발신 : LS산전 Automation사업부 Automation서울영업팀장

2009. 11. 17.

제목 : 서보모터 CK시리즈 모델명 변경 통보 건

외형도(표준형)

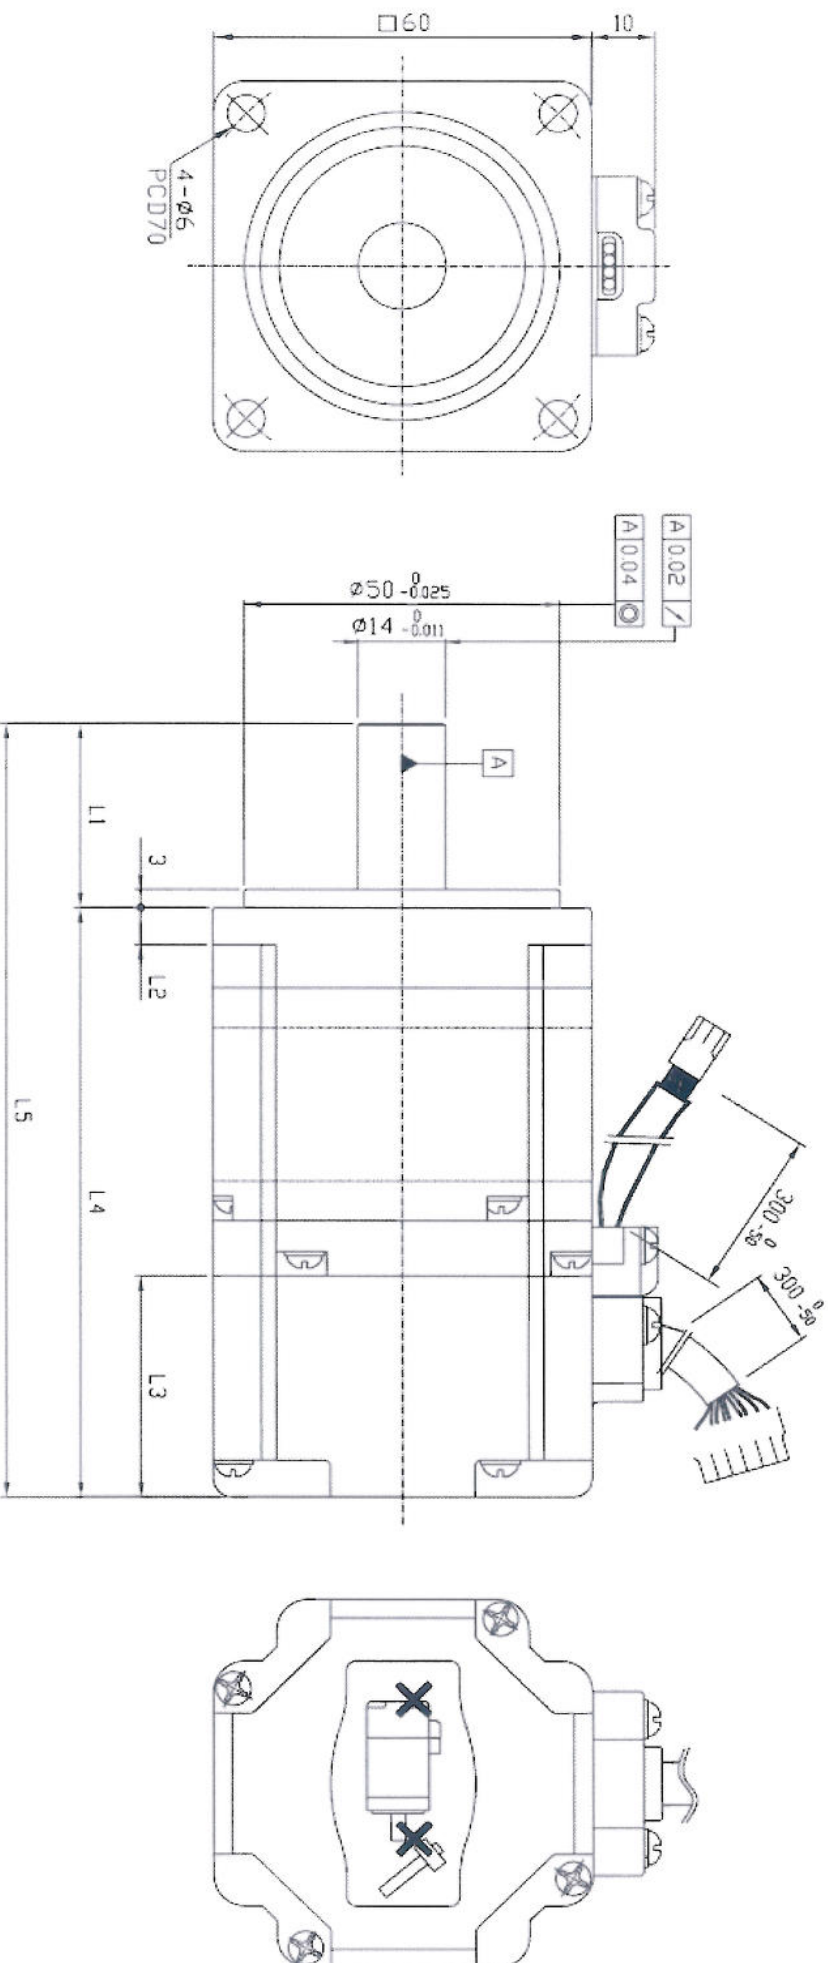
모 델	외형치수				
	L1	L2	L3	L4	L5
금형경전 CK02	30	7	34(49)	95	125
금형경전 CK04	30	7	34(49)	120	150
금형경후 CJ02	30	6	36(51)	96	126
금형경후 CJ04	30	6	36(51)	121	151

1mm 증가

외형도(브레이크익크형)

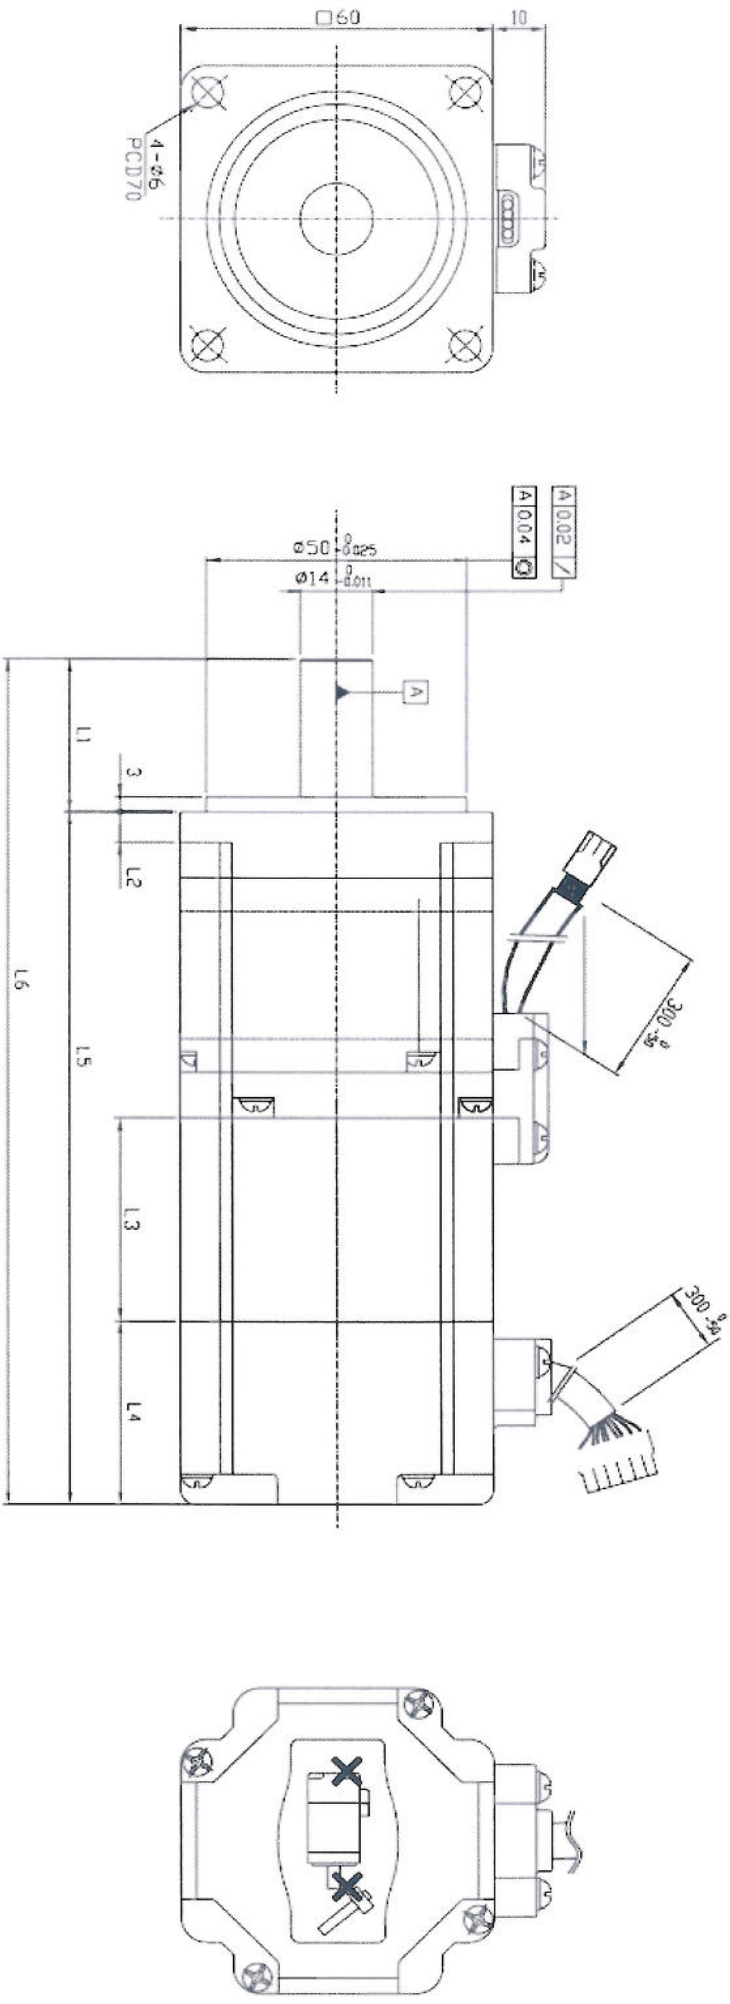
모 델	외형치수					
	L1	L2	L3	L4	L5	L6
금형전 CK02	30	7	47	34(49)	136	166
금형전 CK04	30	7	47	34(49)	161	191
금형후 CJ02	30	6	40	36(51)	136	166
금형후 CJ04	30	6	40	36(51)	161	191

변경사항 없음
